ТЕХНИЧЕСКАЯ ИНФОРМАЦИЯ О ПОДКЛЮЧЕНИИ СВЕТОДИОДНОГО ДЮРАЛАЙТА.

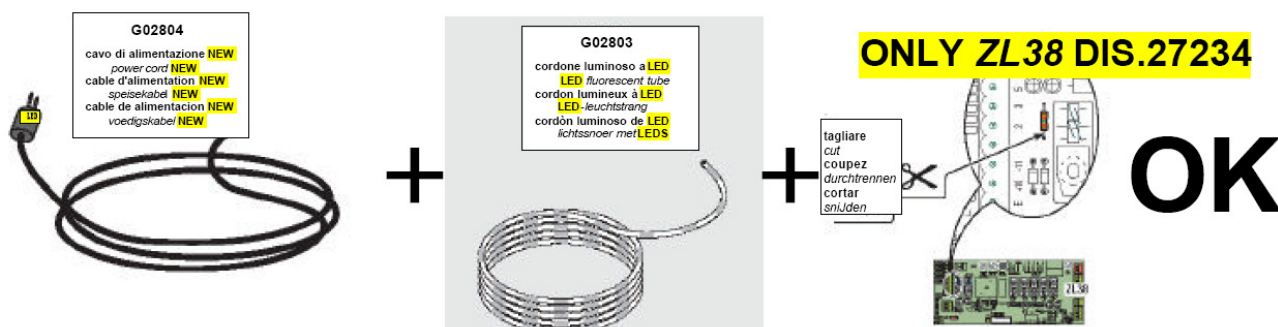
Для подключения светодиодного дюралайта к плате блока управления ZL38 (dis. 27234) с использованием нового кабеля G02804, необходимо исключить из схемы указанный на рисунке элемент (например, перекусив одну ножку).
